Сто девяностая сессия

Предложение по дополнению 1 к поправкам серии 04 к Правилам № 127 ООН (безопасность пешеходов)

Представлено Рабочей группой по пассивной безопасности*

Рис. 12
Зона испытания ветрового стекла

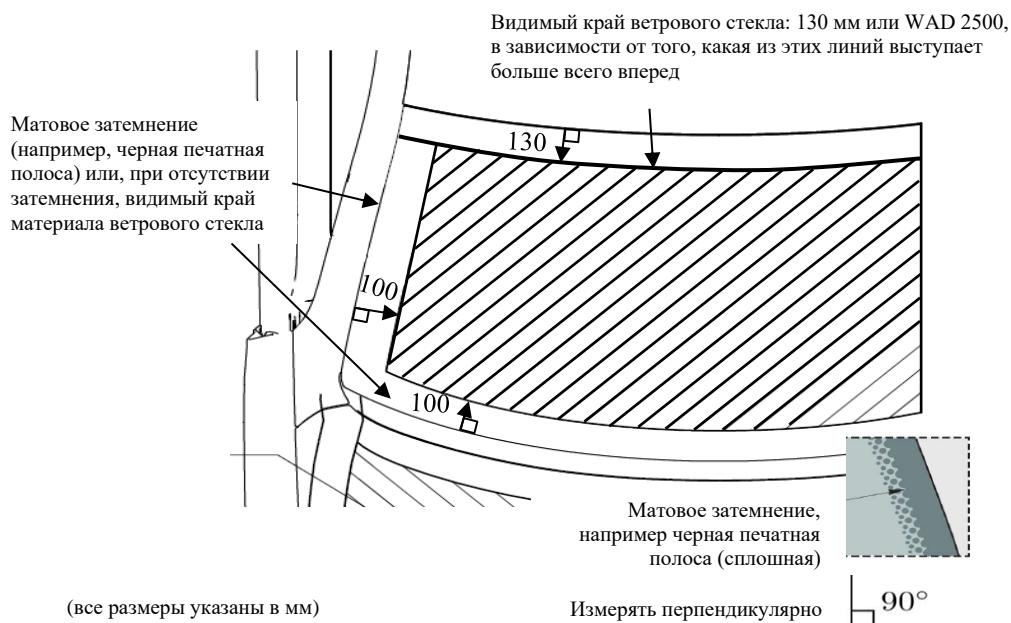
Пункт 2.44 изменить следующим образом, включив рис. 12 и 13:

- «2.44 “Зона испытания ветрового стекла” — это зона на внешней поверхности ветрового стекла. Она ограничена (см. рис. 12):
- спереди: линией, проходящей на расстоянии 100 мм позади матового затемнения ветрового стекла. В случае отсутствия матового затемнения эта линия измеряется от видимого края материала ветрового стекла;
 - сзади: WAD 2500 либо линией, проходящей на расстоянии 130 мм перед задним видимым краем материала ветрового стекла, в зависимости от того, какая из этих линий выступает больше всего вперед при заданном боковом положении;
 - с каждой стороны: линией, проходящей на расстоянии 100 мм внутрь от матового затемнения ветрового стекла. В случае отсутствия матового затемнения эта линия измеряется от бокового видимого края материала ветрового стекла.

Для а) и с): расстояние в 100 мм определяется с помощью гибкой ленты, удерживаемой внатяжку вдоль внешнего контура поверхности транспортного средства под углом 90° к касательной к границе матового затемнения, либо — в случае отсутствия матового затемнения — эта линия измеряется от видимого края.

Для b): расстояние в 130 мм определяется с помощью гибкой ленты, удерживаемой внатяжку вдоль внешнего контура поверхности транспортного средства под углом 90° к касательной к заднему видимому краю ветрового стекла.

Рис. 13
Определение верхнего угла с помощью “кратчайшего расстояния”

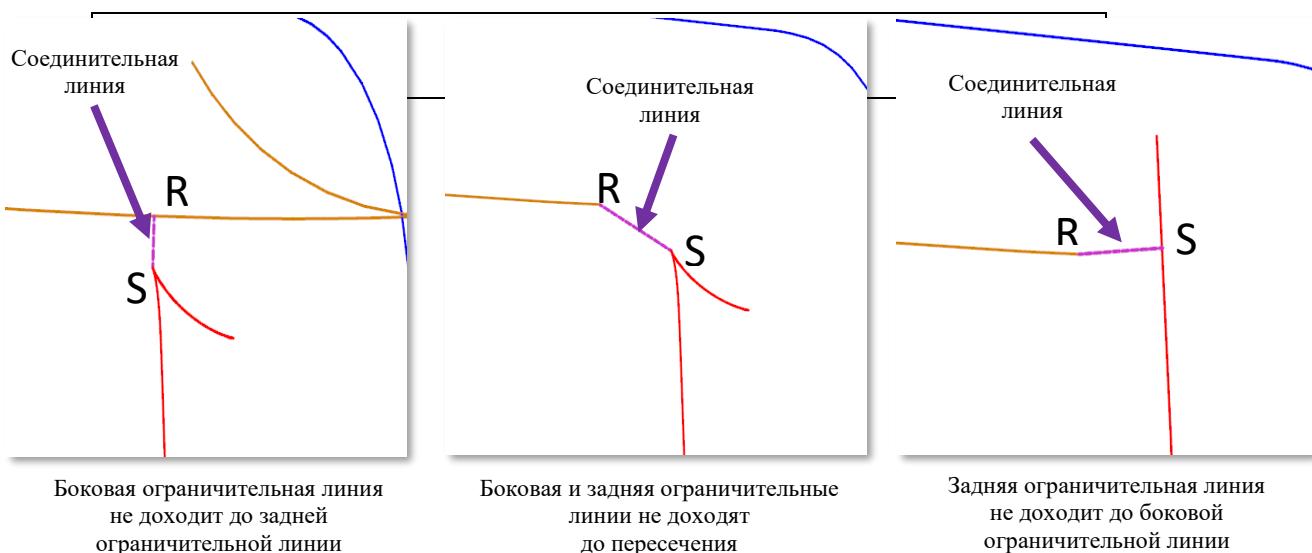
В зависимости от геометрической формы, если б) и с) не пересекаются, что приводит к появлению открытой зоны испытания, тогда маркировку изменяют, используя для этого кратчайшее расстояние, так чтобы ограничить открытую зону испытания (см. рис. 13).

Частный случай, когда отсутствует четкий угол с “точкой Р”

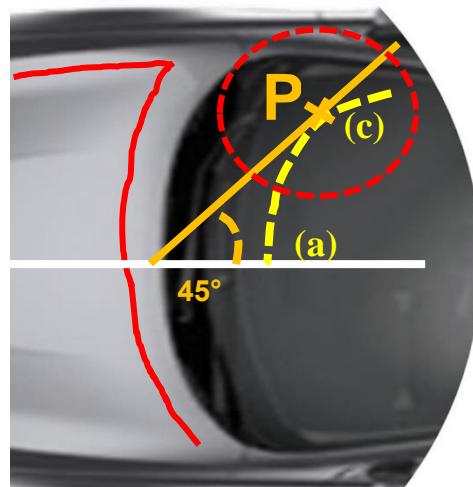
В случае если отсутствует четкая “точка Р”, где бы пересекались линии а) и с), определенные в пункте 2.44, тогда искомая “точка Р” определяется в точке первичного касания вертикальной плоскости, пересекающей вертикальную продольную центральную плоскость транспортного средства под углом 45°, с соединительной линией а)-с) границы зоны испытания ветрового стекла, как показано на рис. 15.

Рис. 16
График и формула для критерия рывка

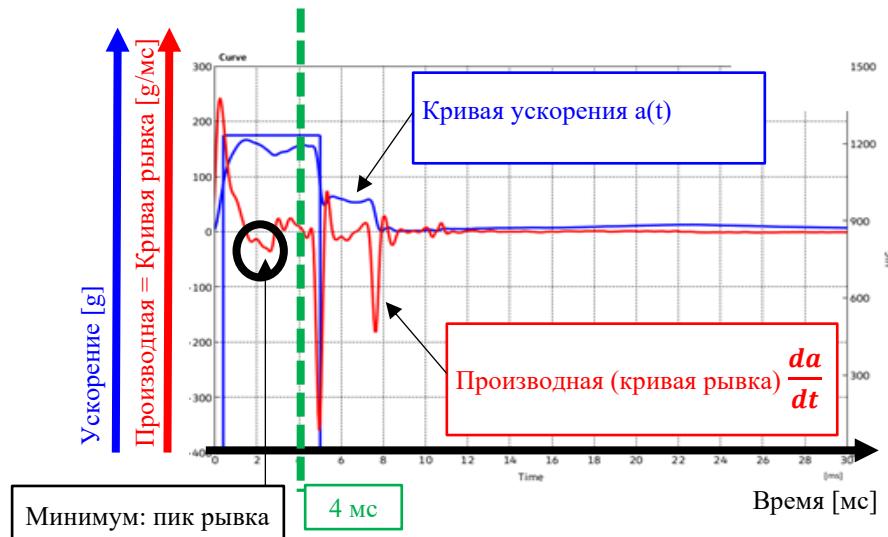
Пункт 2.48, включить рис. 16 и изменить следующим образом:

- a) абсолютное значение минимального показателя производной ускорения модели головы по времени оказывается меньше 180 g/mс в течение первых 4 мс после первоначального касания модели головы с ветровым стеклом, как показано на рис. 16; или
